見解書に対する環境の保全の見地からの意見（市民等の意見）の概要、事業者の見解及び補足意見（名古屋市南陽工場設備更新事業）

〔名 称〕 名古屋市南陽工場設備更新事業
 〔種 類〕 廃棄物処理施設の建設
 （「廃棄物処理法」第 8 条第 1 項に規定するごみ処理施設の設置）

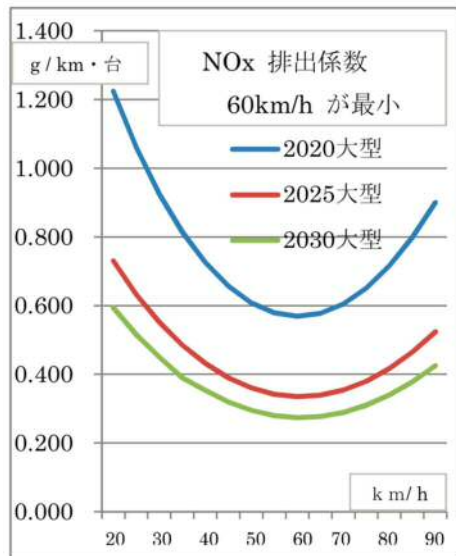
大 気 質	[地上気象調査結果（風配図）について] (8) その他の問題 ・ 「周辺の建物の立地状況等が異なるため、風配図の傾向に差が生まれたと考えられます」というなら、その個別原因を検討して、大気予測をブルーム式・パフ式で行う前提の、周囲が平坦な土地という条件が異なるのかもしれない。 p9

事業者の見解	補足意見
○ご意見を踏まえ、見解書に示すとおり、評価書においてわかりやすく記載します。	見解書では、具体的に評価書に記載する内容が記載してあるものもあるが、（排ガス濃度に基準値を併記。騒音予測の建設機械出力。運行管理により工事関係車両の集中化を避ける・運転手への指導を徹底。要請限度の用語解説修正）、全てが見解書に記載してあるわけではない（建設機械の稼働による予測時期の月別排出量、稼働台数は、工事平準化の可能性を探るために必要。排出ガス諸元値の注釈修正。施設稼働廃棄物の推計根拠）。評価書で突然これらが示されても、アセス上もう意見をいう機会はないので、準備書の段階で明らかにすべきである。 なお、騒音予測の仮囲いの位置関係（予測高さが地上 1.2m だけで十分なのかを検討すべき）については、予測高さが 1.2m だけと判明したがそれで十分なのか記載されていない。
○ご意見を踏まえ、評価書においては環境保全措置を「（1）予測の前提とした措置」と「（2）その他の措置」に区分して記載します。	—
○異なる観測地点の風配図に差が生まれた原因を特定することは困難ですが、周辺の建物の立地状況の違いが原因の 1 つと考えられます。 ○事業予定地周辺は、谷地形等にあらず、ほぼ平坦な地形であると考えています。	—
